AVTOVAZ

Устранение несоответствия по перетиранию шланга радиатора охлаждения о жгут проводов двигателя а/м LADA XRAY.

27.10.2017

Крепление отводов хомутом.

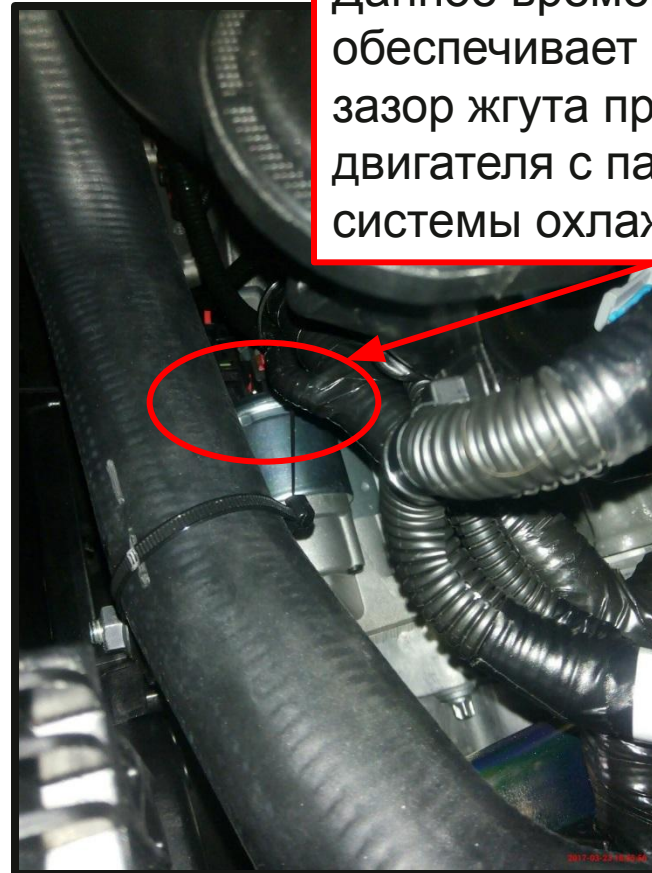
Данное временное решение обеспечивает зазор жгута проводов двигателя с патрубком системы охлаждения.

Притянуть отвод жгута проводов двигателя на генератор к стволу отвода на стартер хомутом 7703085044 как показано на фото с разворотом остаточной длины к двигателю.

1. Для устранения несоответствия, при закручивании клеммы на стартер, придерживать рукой жгут проводов для исключения прокручивания клеммы. Таким образом жгут будет дистанцироваться от патрубка радиатора.
2. Притянуть отвод жгута проводов двигателя на генератор к стволу отвода на стартер хомутом 7703085044 как показано на фото с разворотом остаточной длины к двигателю.
3. Излишки хомута отрезать ножницами.
